改善箇所説明図

基準不適合発生箇所

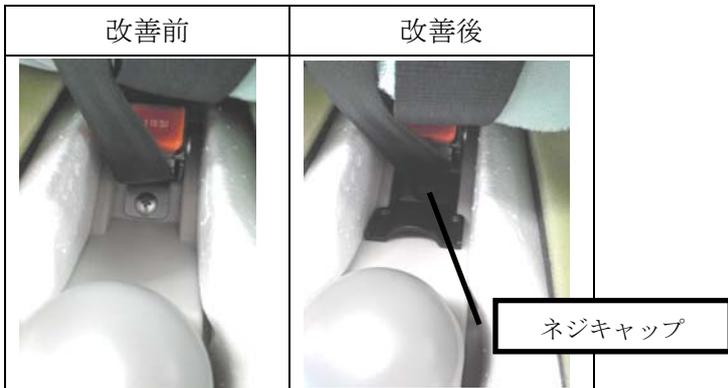
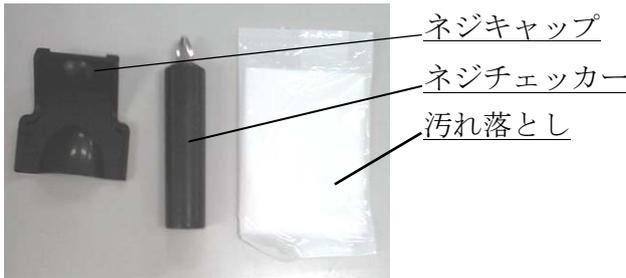
年少者用補助乗車装置（チャイルドシート）のアジャストレバーの固定方法が不適切なため、乳幼児の乗せ降ろしの際にハーネスアジャスターを繰り返して使用することにより、当該部分のタッピンネジが緩むことがある。そのため、そのままの状態で使用を続けると、最悪の場合、ネジが外れ、ハーネスアジャスターによる調整が出来なくなり、次回使用時に使用できないおそれがある。

- ・タッピンネジが外れていないものについては、当該ネジを緩まなくするための「ネジキャップ」及び「ネジチェッカー」を使用者へ送付する。
- ・タッピンネジが外れているものについては、自社コールセンター及びサービスセンターにて対策を実施する。
